Dodatek č.1 SMLOUVY O DÍLO č. SPR-S40/2024-1

Předmětem dodatku č.1 smlouvy o dílo (č. objednatele SPR-S40/2024) ze dne 21.2.2024 jsou změny v rozsahu vymezení díla akce "Doplnění chlazení do 2. a 3. patra v budově Národního technického muzea", a to na základě Změnových listů č.1., 2., 3., 4., 5., 6., 7. a 8. (dále jen ZL), které jsou nedílnou přílohou č.1 tohoto dodatku smlouvy o dílo.

Doplnění chlazení do 2. a 3. patra v budově Národního technického muzea		
reg.č.projektu:	134V131000139	<i>číslo ZL:</i>
smlouva:	SPR-S40/2024	1
objednatel:	Národní technické muzeum, IČO: 00023299, DIČ: CZ00023299	
zhotovitel:	Bohemik s.r.o, IČO: 24265021, DIČ: CZ24265021

SPECIFICATION

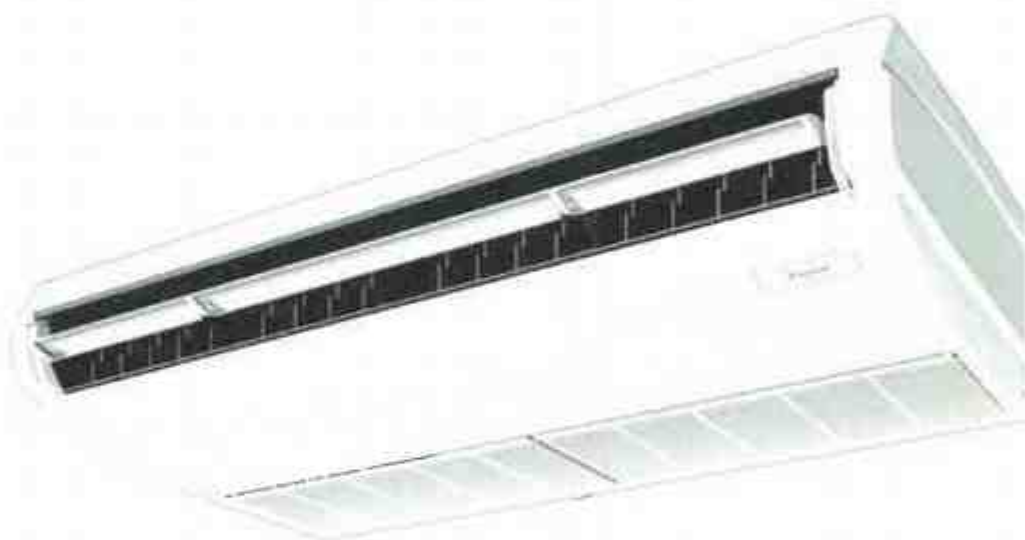
Doplnění chlazení do 2. a 3. patra v budově Národního technického muzea	
reg.č.projektu:	134V131000139
smlouva:	SPR-S40/2024
objednatel:	Národní technické muzeum, IČO: 00023299, DIČ: CZ00023299
zhotovitel:	Bohemik s.r.o, IČO: 24265021, DIČ: CZ24265021
číslo ZL:	
6	
název ZL:	Záměna a doplnění chladicích jednotek v 2D04
dotčené st. objekty:	Systém 58/4 - Část D + E, 2P a 3P
předmět změny:	
Změna typu a rozšíření počtu vnitřních podstropních jednotek v kancelářích 2D04 a 2D04a	
zdůvodnění nezbytnosti změny:	
S ohledem na požadavek objednatele na dosažení co nejpříjemnějších parametrů klimatu, zejména ve sdílené velkoprostorové kanceláři 2D04, bylo rozhodnuto v této místnosti instalovat 4 ks podstropních klimatizačních jednotek se souhrnným výkonem v součtu 14,4 kW namísto projektovaných 3 ks podstropních jednotek se souhrnným výkonem 13,5 kW. V této souvislosti byla provedena i záměna typu podstropní jednotky v sousední kanceláři 2D04a při zachování počtu 1 ks.

zdůvodnění nepředvídatelnosti změny:	
Záměna typu a počtu projektovaných podstropních klimatizačních jednotek za účelem dosažení co nejlepšího uživatelského standardu s ohledem na distribuci chladného vzduchu ve velkoprostorové kanceláři.	
zdůvodnění nemožnosti oddělení prací a samostatného zadání:	
Práce budou provedeny zhotovitelem stavby. Oddělení prací a jejich samostatné zadání by způsobilo nepřijatelnou časovou prodlevu při realizaci a ekonomicky nevýhodné řešení z důvodu dělení prací.	
zařazení změny dle ZZVZ:	
§222, odst.7 zákona č. 134/2016 Sb.	
záporná hodnota změny	bez DPH 120 184,00 Kč
	21%DPH 25 238,64 Kč
	celkem 145 422,64 Kč
kladná hodnota změny	bez DPH 120 184,00 Kč
	21%DPH 25 238,64 Kč
	celkem 145 422,64 Kč
celková bilance kladné a záporné hodnoty změny	bez DPH 0,00 Kč
	21%DPH 0,00 Kč
	celkem 0,00 Kč
vliv na termín dokončení:	
S ohledem na zahnutí objemu těchto prací do HMG a celkového rozpočtu nemá vliv na termín plnění.

1	M	58/4.5	Vnitřní podstropní jednotka Chladicí výkon $Q_{ch} = 4,5$ kW; Objemový průtok vzduchu $Q_v = 600$ m ³ /h - 780 m ³ /h Hladina akustického tlaku 1m od jednotky max 36 dB(A) Příkon $P_{el} = 0,04$ kW; Provozní el. proud I _{ef} = 0,28 A; U = 230 V; (Vyhovuje např. PCFY-P40VKM-E)	ks	-4,000	30 045,936	-120 183,744	
2	M	58/4.5.1	Vnitřní podstropní jednotka Chladicí výkon $Q_{ch} = 3,6$ kW; Objemový průtok vzduchu $Q_v = 840$ m ³ /h Hladina akustického tlaku 1m od jednotky max 36 dB(A) Příkon $P_{el} = 0,107$ kW; Provozní el. proud I _{ef} = 0,28 A; U = 230 V.	ks	5,000	24 036,749	120 183,745
